Zeitschrift: **Schweizerische Bauzeitung**

Wettbewerb für eine prot. Kirche mit Gemeindesaal und Pfarrhaus in Bellach, SO

Aus dem Bericht des Preisgerichtes

Projekt Nr. 15

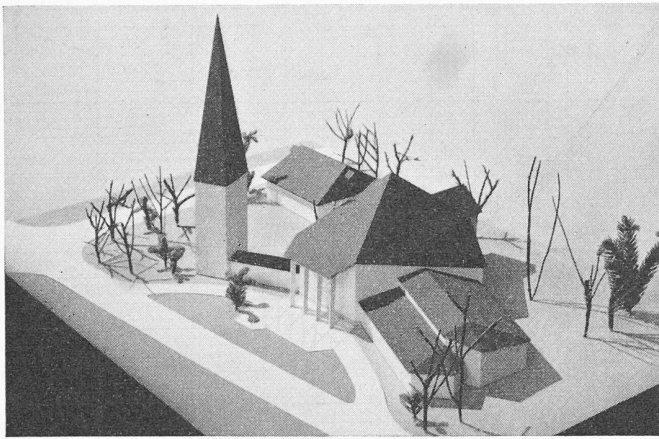
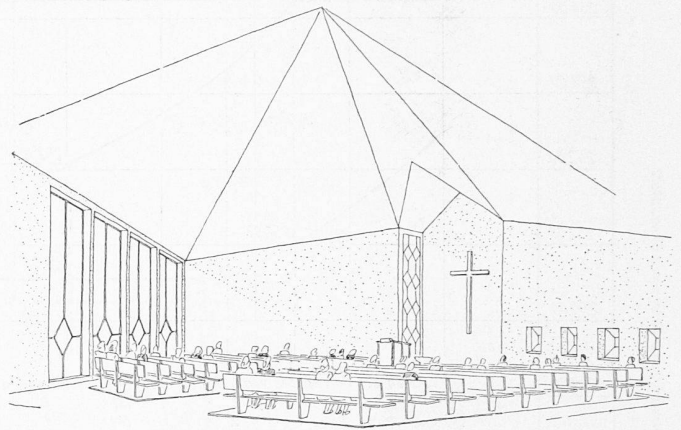
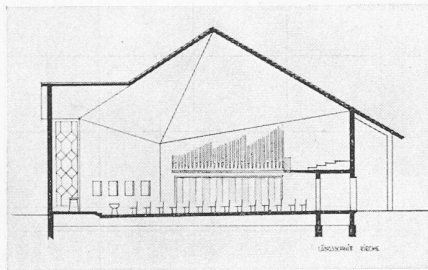
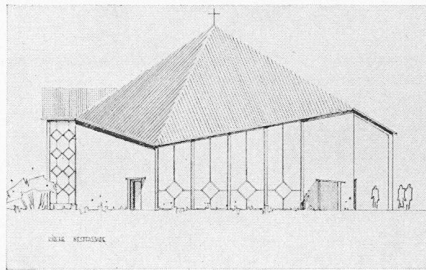
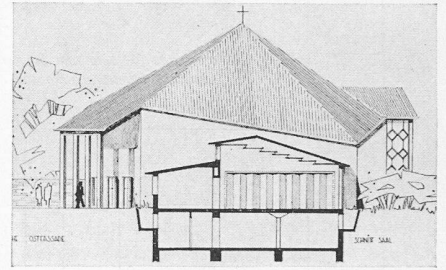
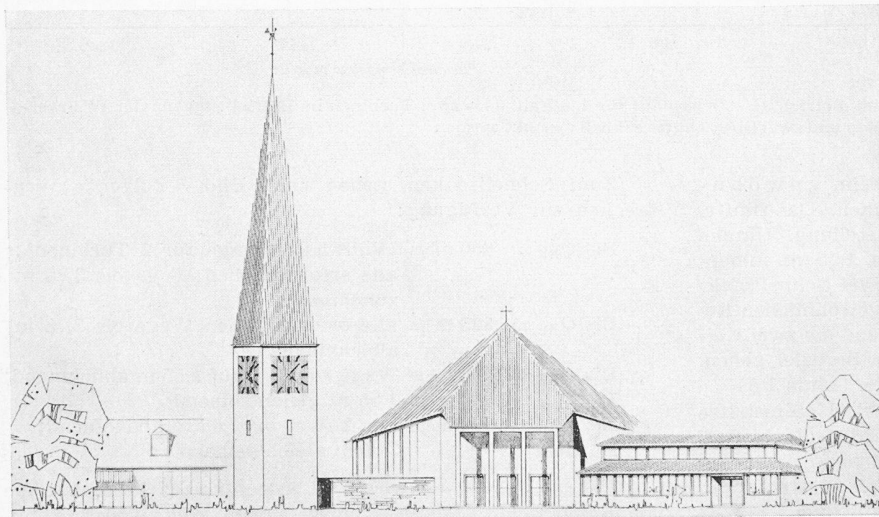
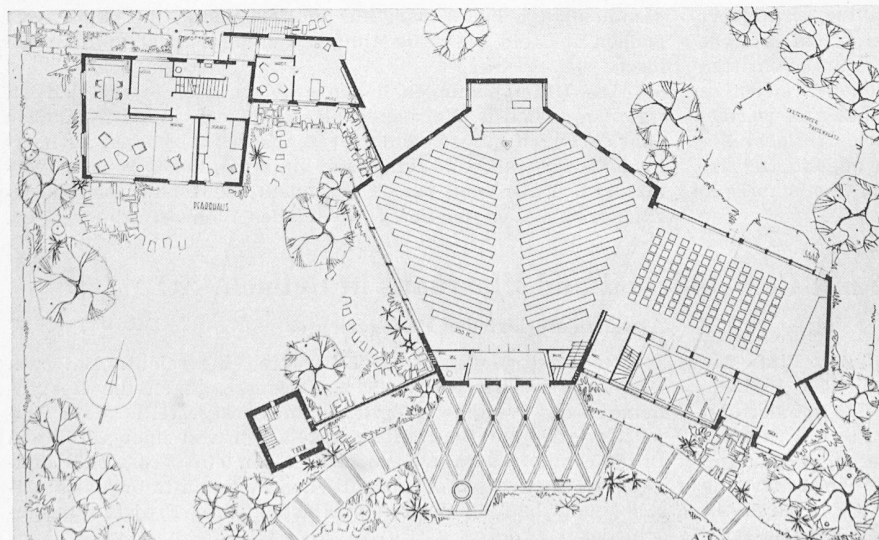
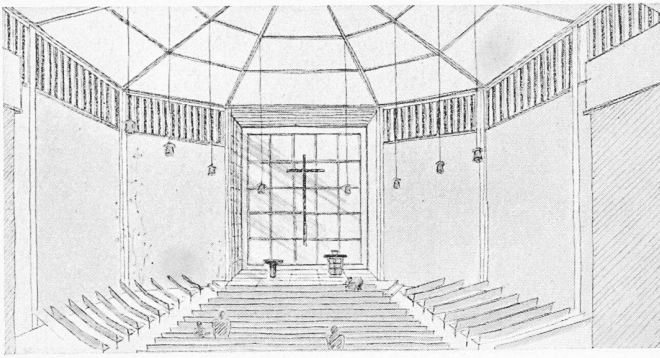
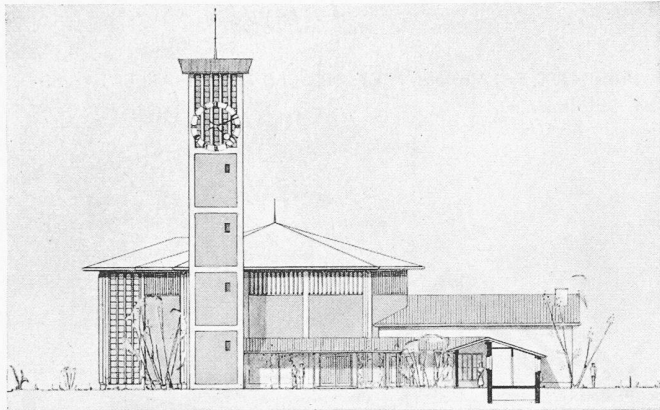
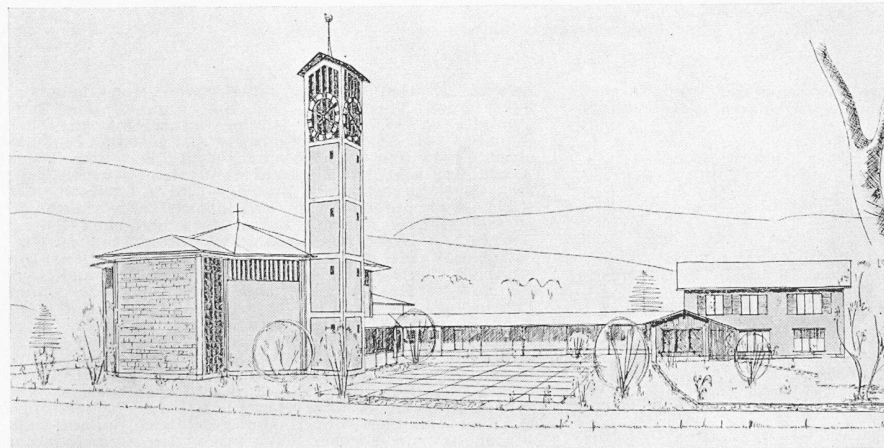
Die auf der Grundfläche eines Fünfecks konzipierte Kirche steht in der Mitte des Bauplatzes und bildet den Schwerpunkt der Anlage. Südöstlich schliesst sich der Gemeindesaal und nordwestlich das Pfarrhaus an. Der freistehende Turm ist südwestlich der Kirche angeordnet. Der Verfasser liess sich bei der Gruppierung der Bauten vom Gedanken leiten, die vorgesehene Grünfläche jenseits der Zugangsstrasse optisch in die Gesamtanlage einzubeziehen. Das Baugelände ist geschickt aufgeteilt. Ein geringfügiges Zurückschieben von Kirche und Gemeindesaal würde sich zu Gunsten einer grösseren Tiefe des Eingangsvorhofes auswirken. Sehr schön angelegt ist der nach Westen sich öffnende und vom Kirchenvorplatz abgetrennte Pfarrgarten. Die Zugänge zu Kirche und Gemeindesaal sind übersichtlich angelegt. Der Eingang zum Pfarrhaus von der Seitenstrasse her kann hingenommen werden. Die Kirche ist sowohl in bezug auf die Form des Grundrisses, den Eingang, die Anordnung der Bestuhlung, die Lage der Empore und die Belichtungsverhältnisse gut studiert. Die Chornische ist etwas zu klein. Der Gemeindesaal lässt sich vorteilhaft unterteilen und erfüllt bei der vorgeschlagenen Disposition auch den weiteren Zweck, bei Bedarf zur Erweiterung des Kirchenraumes beigezogen zu werden. Die Garderobe des Gemeindesaales ist zu klein ausgefallen, und die Form der Bühne ist für den Gebrauch unpraktisch. Das Pfarrhaus ist gut an die Kirche angefügt und im Grundriss zweckmässig durchgebildet. Die kubische Gliederung der Baugruppe ist im allgemeinen gut. In Einzelheiten (Gemeindesaal) würde ihr eine Vereinfachung

zum Vorteil gereichen. Der Kirchenraum und die Fassaden der einzelnen Baukörper sind einfach gestaltet. Die Dachlösung des Pfarrhauses ist hingegen etwas fragwürdig. Der Kubikinhalt von 5520 m³ liegt unter dem Mittel sämtlicher Projekte.

Projekt Nr. 11

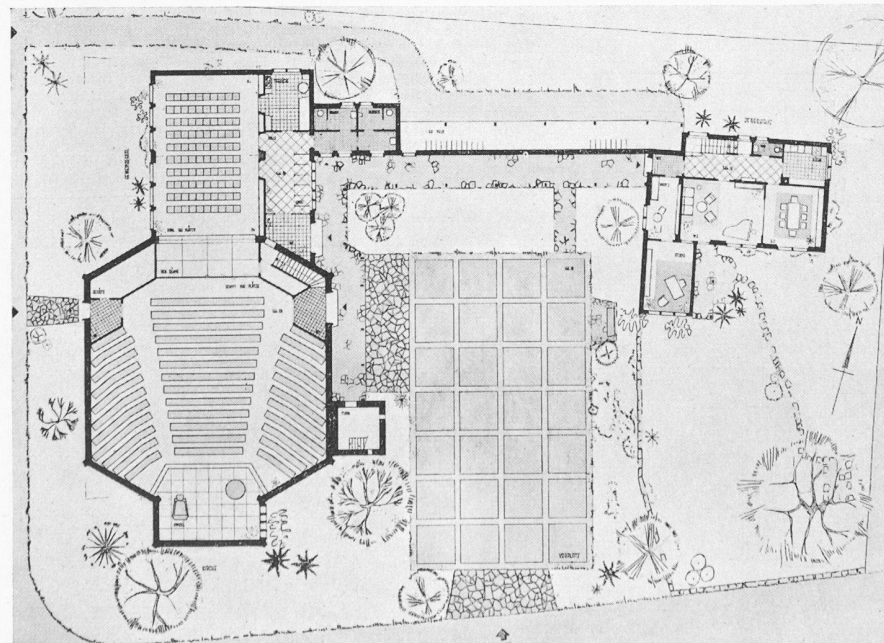
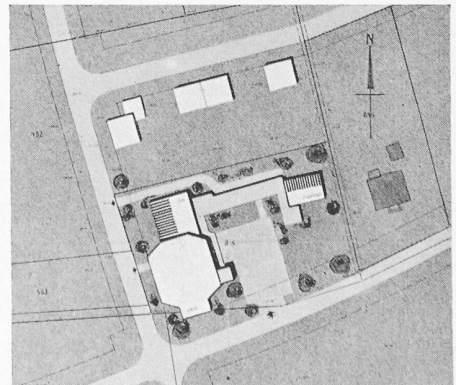
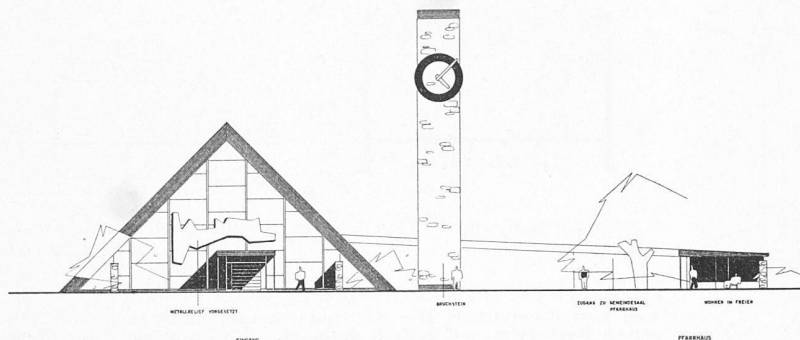
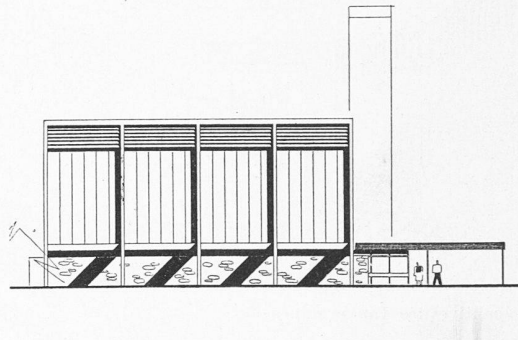
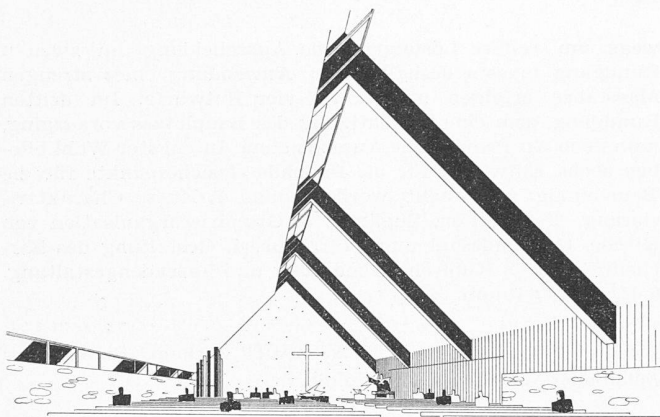
Der Kirchenbau liegt in der Südwestecke des Grundstückes an einem geräumigen, rechteckigen Vorplatz. Der im Norden angebaute Gemeindesaal ist mit dem östlich gelegenen Pfarrhaus mit einem niedrigen Verbindungsbau verbunden. Die ganze Gebäudegruppe öffnet sich in angenehmer Weise gegen das Dorf. Der Blick auf den Jura, welcher in der Westseite von der Kirche verdeckt wird, ist jedoch gegen Norden dank des niedrigen Verbindungsganges gewahrt. Der Hauptkircheneingang, der an und für sich nicht ungünstig liegt, wird von Süden her durch den Turm etwas verdeckt. Die Führung zum Eingang des Gemeindesaales ist zu wenig eindeutig. Durch eine südlichere Lage des Pfarrhauses könnte in vorteilhafter Weise das unschöne Nachbargebäude abgedeckt werden. Die Anordnung der Sitzplätze in der Kirche ist richtig. Die Kanzel tritt etwas zu sehr in die Chornische zurück. Die Lage des Gemeindesaales ergibt bei seiner Mitbenützung als Kirchenraum Sitzplätze mit zu grosser Distanz von der Kanzel. Der Raum zwischen Kirche und Gemeindesaal trennt die beiden Räume zu stark. Seine Benützung als Bühne ist wegen der jeweils notwendigen Demontage des Podiums problematisch. Der nach Norden geöffnete Veloraum ist in dieser Form durchaus annehmbar. Die räumliche Gestaltung des Kirchenraumes bleibt noch etwas im Schematischen stecken. Dem Raume fehlt im Aufriss die klare Abgewogenheit des Grundrisses. Die Gruppierung der Baukörper um den Platz ist

gut; hierin liegen überhaupt die Vorzüge des Projektes. Der Turm durchschneidet unschön den Dachvorsprung, ebenso vermag der äus-

sere Anschluss der Chornische nicht zu befriedigen. Die Fassadengestaltung ist teilweise etwas trocken.

Der Kubikinhalt mit 5565 m³ liegt unter dem Mittel der Projekte.

Projekt Nr. 1

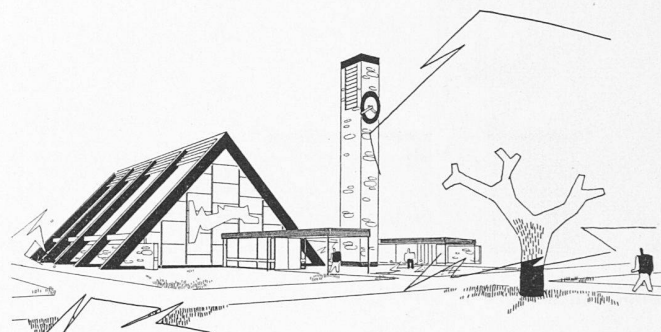
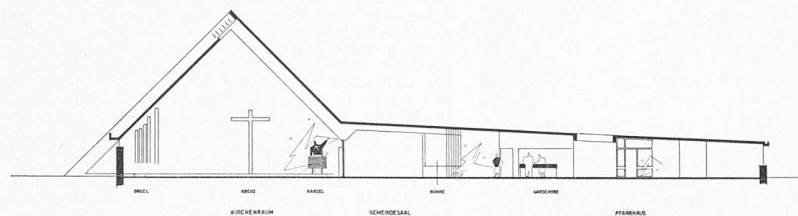
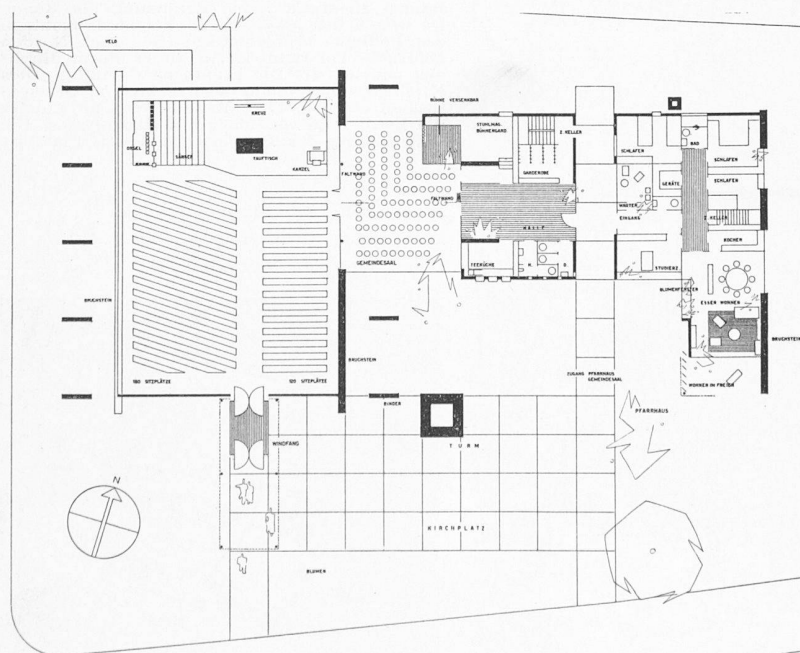
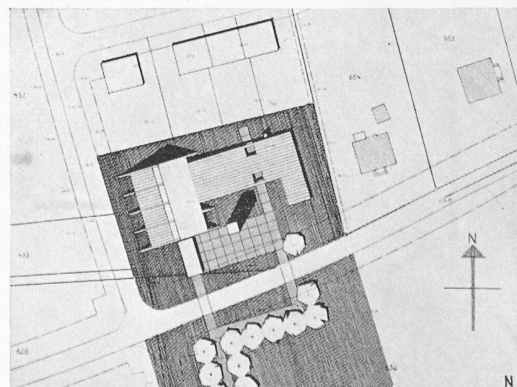
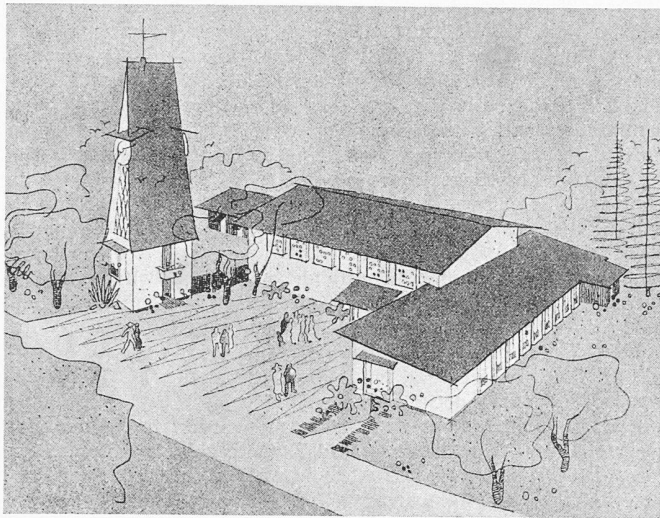
Die Kirche an der Westseite des Bauareals, der Gemeindesaal und das Pfarrhaus dicht an die Nordgrenze desselben gerückt, ergeben eine sparsame Inanspruch-

nahme des Grundstückes zu Gunsten eines schönen, geräumigen Vorplatzes. Den Schwerpunkt der Baugruppierung bildet die Kirche, an welche sich der Gemeindesaal und das Pfarrhaus als niedrige Bauteile anschliessen und zur Wohnbebauung überleiten. Diese Anordnung gibt den Blick auf die Jurakette weitgehend frei. Zwei gut markierte Zugänge führen einerseits zur Kirche und andererseits zu Gemeindesaal und Pfarrhaus. Der Kirchturm hat die Form eines einfachen Zeltes. Sowohl die Kirchenbestuhlung wie diejenige des Kirchenchores, die Orgel und ebenso die zusätzliche Bestuhlung des Gemeindesaales sind eindeutig und sehr gut auf die Kanzel ausgerichtet. Der Gemeindesaal ist gut unterteilbar, mit unabhängigen Zugängen und an eine geräumige, jedoch ungenügend belichtete Eingangshalle mit Garderobe und Nebenräumen angeschlossen. Die Bühne ist etwas zu klein ausgefallen. Bemerkenswert ist die Anordnung des Pfarrhauses auf einem Geschoss. Die Belichtung des Eingangs, des Wartezimmers, Wohnkorridors und der Kellertreppe lässt zu wünschen übrig. Der geschützte Zugang vom Pfarrhaus zur Kirche, nur durch den Gemeindesaal möglich, ist umständlich und befriedigt nicht. Das Studierzimmer ist zu klein dimensioniert. Die lichte Höhe des Pfarrhauses ist mit 2,20 m zu gering. Auch die Raumhöhe des Gemeindesaales ist im Verhältnis zur ganzen Grundfläche knapp. Das Projekt stellt in bezug auf den konstruktiven Aufbau, die Gruppierung der Baumassen und die künstlerische Gesamthaltung einen bemerkenswerten, eigenwilligen Vorschlag für die Lösung der Bauaufgabe dar. Die gewählten Bauformen erscheinen etwas fremdartig. Der Versuch des Verfassers, die Kirche mit einem zukünftigen Dorfkern in Verbindung zu bringen, ist bemerkenswert und interessant.

Der umbaute Raum von 5090 m³ ist bescheiden.

Projekt Nr. 2

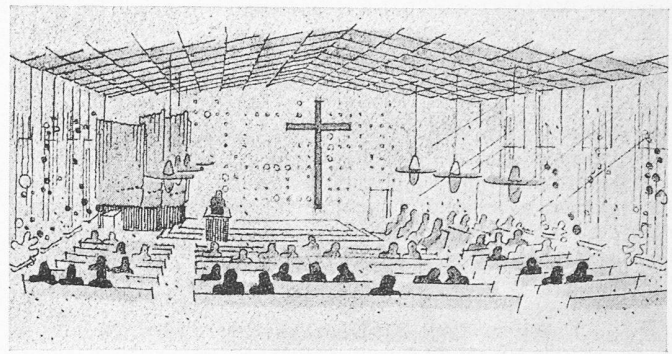
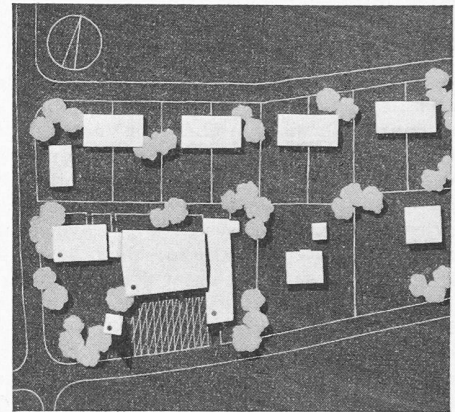
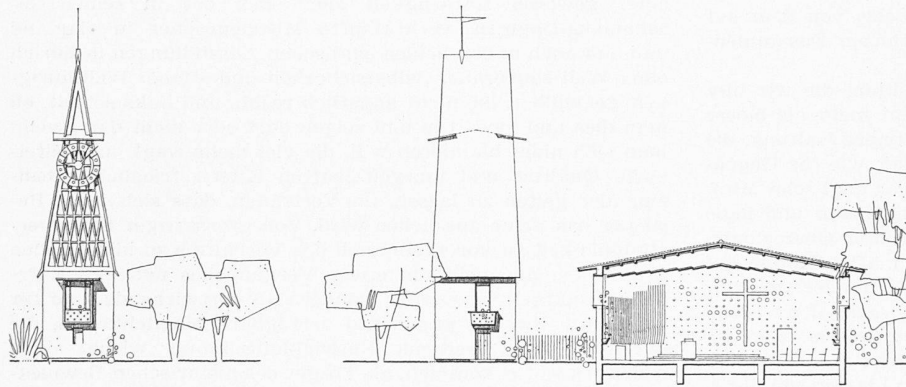
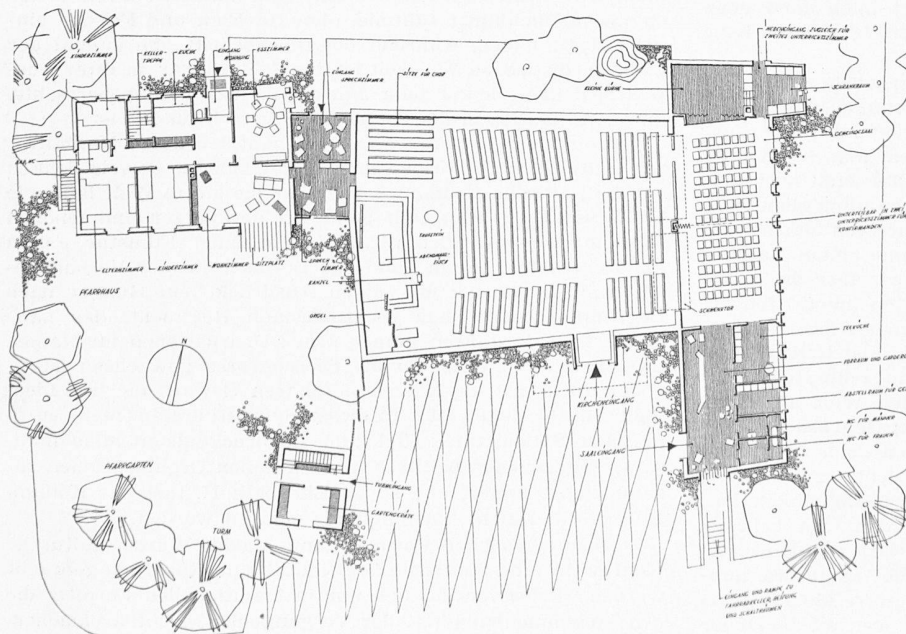
Die Kirche liegt als geistiges Zentrum im Schwerpunkt des Platzes. Im Osten schliesst sich quergestellt der Gemeindesaal an, als Uebergang zur Wohnbebauung, wobei er aber gleichzeitig die unschönen Häuser verdeckt. Zurückgestellt in der Nordwestecke des Grundstückes liegt das Pfarrhaus. Der grosse Vorplatz öffnet sich schön gegen das Dorf, dabei ist aber auch der Blick nach Westen über die Grünanlage hinaus gewahrt. Die Zugänge zu Kirche und Gemeindesaal sind gut, derjenige zum Pfarrhaus noch annehmbar. Die vorgeschlagene Ausführung der Velorampe ist abzulehnen. Die Grundrissanordnung der Kirche und die Ver-

bindungen zum Gemeindesaal sind durchaus zugänglich. Bei der Vorhalle zum Gemeindesaal fehlt der Windfang, die Halle selbst ist angenehm proportioniert. Die Nebenräume sind gut angeordnet, ebenso ist der Schrankraum neben der Bühne vorteilhaft. Der wesentliche Nachteil des Gemeindesaales liegt darin, dass die unterteilten Räume keine separaten Zugänge aufweisen. Der Wohnteil des Pfarrhauses weist gute Verhältnisse auf, jedoch ist der Zugang zum Wartezimmer des Sprechzimmers versteckt. Der an und für sich sauber gestaltete Kirchenraum lässt die kirchliche Haltung etwas vermissen. Die vorgeschlagene Lösung mit den Kippstühlen ist abzulehnen. Die Gruppierung und Abmessung der Baukörper ist gut ausgeglichen. Die architektonische Formulierung der Gebäulichkeiten ist einheitlich und mit viel Geschick durchgearbeitet. Die gute Grundform des Turmes wird durch ein Uebermass von unnötigen Zutaten gestört. Der Anschluss des Turmes an die Kirche durch eine Mauer wäre vorzuziehen.

Der Kubikinhalt von 5667 m³ liegt etwas über der Mitte.
